II/605 a III/2365 Beroun, rekonstrukce silnic - zbývající úsek

Rekonstrukce III/2365

102 / 1

1

SLOŽENÍ SMĚSI

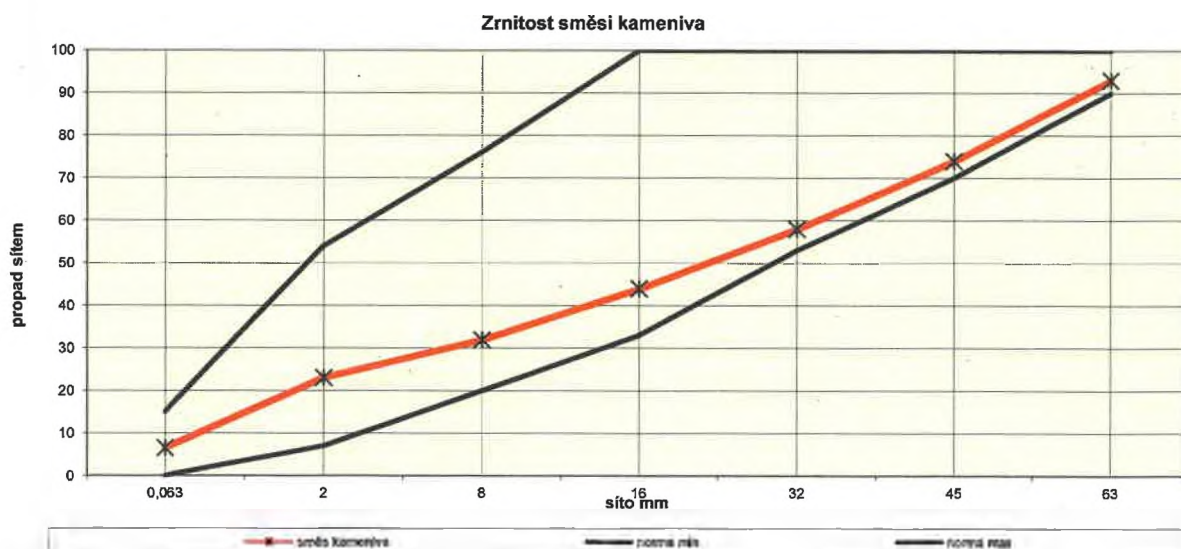
pevné složky recyklované směsi			Čára zrnitosti směsi kameniva	meze TP 208		Čára zrnitosti výsledné směsi
	1	2	3		min.	max.	
	0/63		cement				
63	93		100	93	90	100	93
45	74		100	74	70	100	75
32	58		100	58	53	100	60
16	44		100	44	33	100	46
8	32		100	32	20	76	35
2	23		100	23	7	54	26
0,063	6,5		99	6,5	0,0 ***	15	10,2

návrh směsi
